**AVIS RELATIF À LA PROTECTION
CONTRE LES EVENTUELS EFFETS NOCIFS ET NUISANCES
PROVOQUÉS PAR LES RAYONNEMENTS NON IONISANTS
GÉNÉRÉS PAR DES ANTENNES ÉMETTRICES STATIONNAIRES**

Commune : AMAY - Exploitant : TELENET GROUP

Référence exploitant : LG2024D

Rapport n° 4158 / 2024

Figure 1 : Vue en plan des lieux de séjour et des points de contrôle

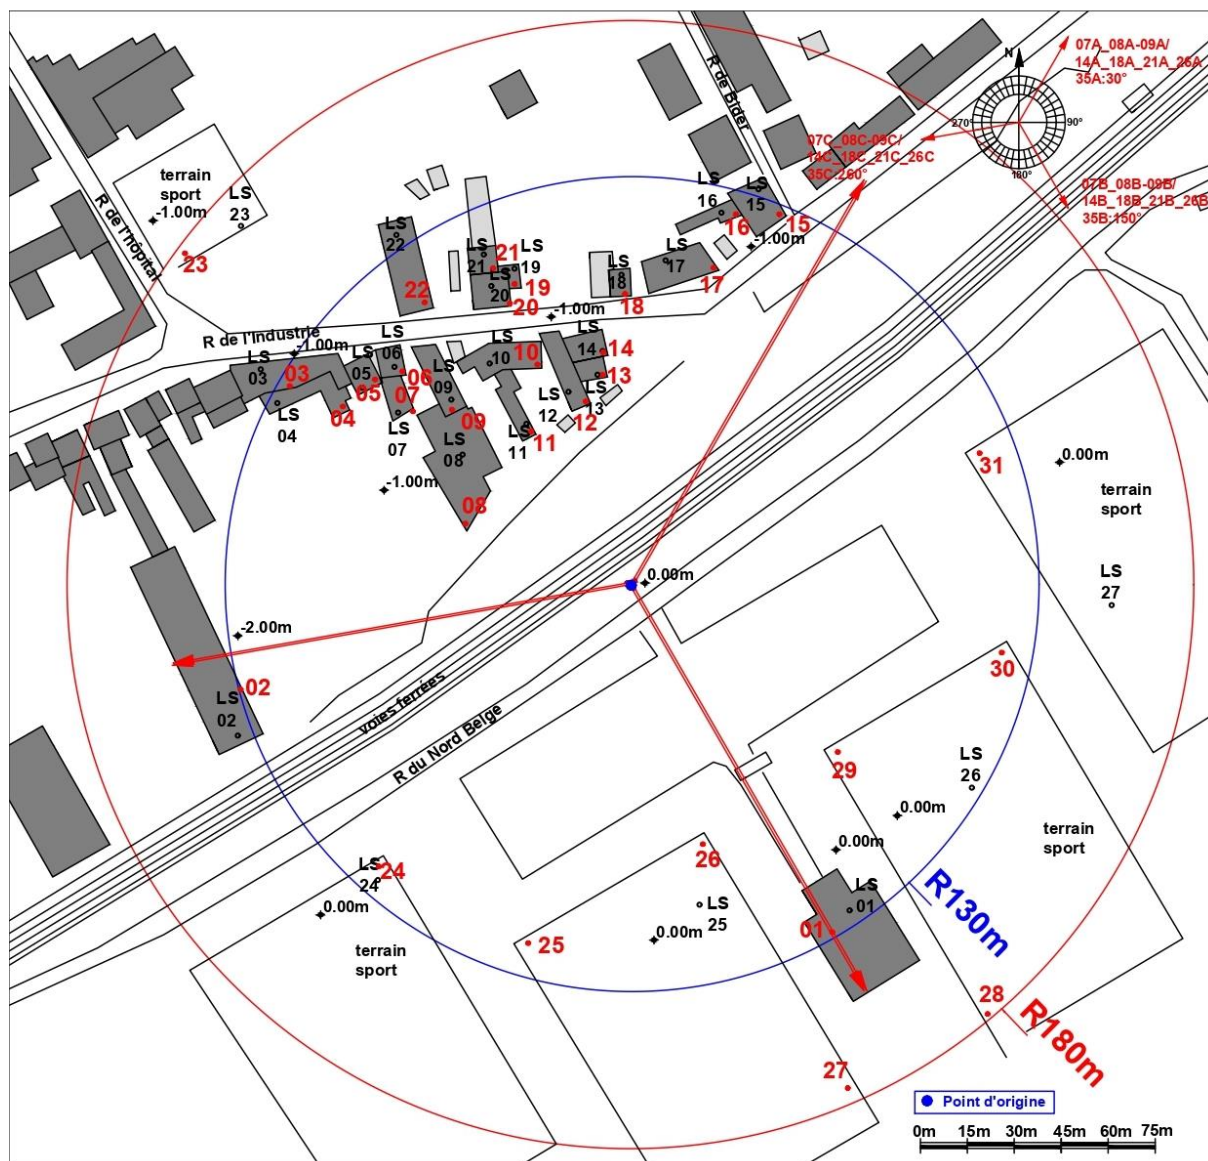
Les fréquences d'émission, la puissance rayonnée par chacune des antennes et leur gain permettent de déterminer le rayon de la zone à analyser. Tout dépassement de la limite par installation est exclu en dehors de cette zone. Le tableau 2 reprend les 35 LS² pour lesquels l'indice d'exposition est le plus élevé. Les différentes colonnes indiquent :

- le numéro du point de contrôle repris sur un des plans de la figure 1;
- le numéro du LS dans lequel se trouve le point de contrôle de la 1^{ère} colonne ;
- l'atténuation d'obstacle prise en compte pour le calcul de l'indice d'exposition dans le LS ;
- le résultat du calcul de l'indice d'exposition.

En ce qui concerne les antennes de l'installation mentionnées dans le tableau 1, la distance maximale à laquelle la limite pourrait être atteinte, à l'extérieur, est égale à 131,9 m. S'il n'y a pas de LS à une distance inférieure, les antennes respectent forcément la limite d'immission.

Dans le cas des LS situés à l'intérieur des bâtiments, une atténuation d'obstacle est prise en compte et il en résulte que la distance maximale à laquelle la limite pourrait être atteinte se réduit à 93,4 m.

Les résultats de l'évaluation décrite au paragraphe 4 indiquent que les antennes émettrices stationnaires de l'installation faisant l'objet du présent avis ne produisent pas, dans un lieu de séjour, un rayonnement électromagnétique maximum supérieur aux limites fixées à l'article 4 du décret.

Figure 2 : Vue en plan des installations d'antennes dans un rayon de 300 mètres autour de l'installation faisant l'objet de la demande d'avis

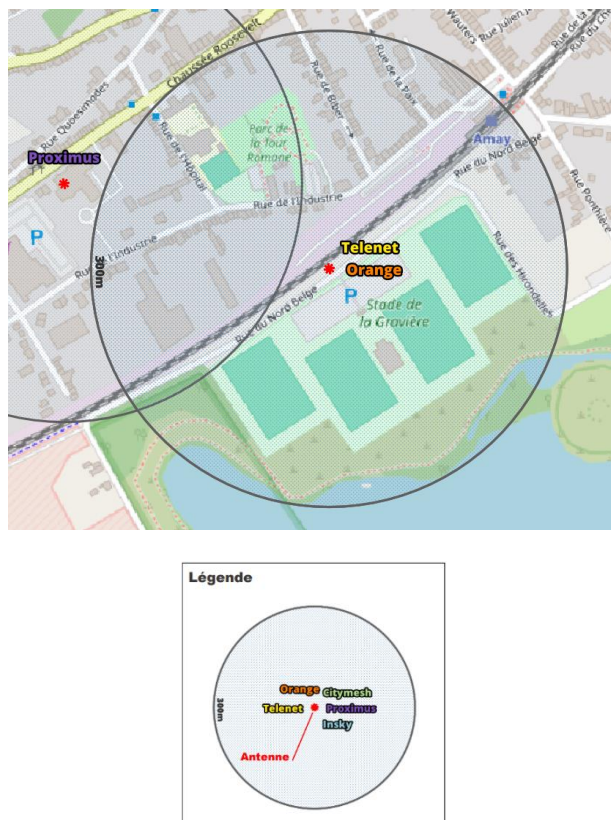
Le plan en projection verticale de la figure 2 indique la localisation des installations d'antennes émettrices stationnaires visées par le décret et situées dans un rayon de 300 mètres autour de l'installation référencée dans le paragraphe 2 et localisée au centre du cercle. Les données de localisation de ces antennes et les avis correspondant sont accessibles via le cadastre en ligne des antennes émettrices stationnaires⁸. Les installations prises en compte dans l'évaluation du respect de la limite cumulative sont les installations d'antennes émettrices déclarées en service par l'exploitant à la date du présent avis, à l'exception de l'installation référencée dans le paragraphe 2 et éventuellement d'autres installations ayant fait l'objet d'une demande d'avis à la même date et qui sont situées à l'intérieur de la zone de 300 mètres de rayon.

- il y a au plus 4 installations d'antennes émettrices stationnaires présentes dans la zone d'évaluation de 300 mètres de rayon représentée dans la figure 2, y inclus l'installation référencée dans le paragraphe 2 : la limite cumulative définie à l'article 4, §2 du décret est nécessairement respectée dans les lieux de séjour à l'intérieur de la zone d'évaluation de 300 mètres de rayon ;

- c) dans tous les autres cas, il a été vérifié que la limite cumulative définie à l'article 4, §2 du décret n'est pas dépassée dans les lieux de séjour sur base du nombre d'installations localisées dans la zone d'évaluation de 300 mètres de rayon représentée dans la figure 2, de leur localisation ainsi que des données inscrites dans la figure 1 et au paragraphe 4 du présent avis et dans les avis attestant le respect de la limite par installation ou de la limite abrogée de 3 V/m relatifs aux autres installations reprises dans la figure 2.

Compte tenu des considérations ci-dessus, il apparaît que l'intensité du rayonnement électromagnétique généré, dans les lieux de séjour situés dans un rayon de 300 mètres autour de l'installation référencée dans le paragraphe 2, par l'ensemble des antennes émettrices stationnaires de l'ensemble des exploitants du même site d'antennes émettrices stationnaires respecte la limite fixée à l'article 4, § 2 du décret.
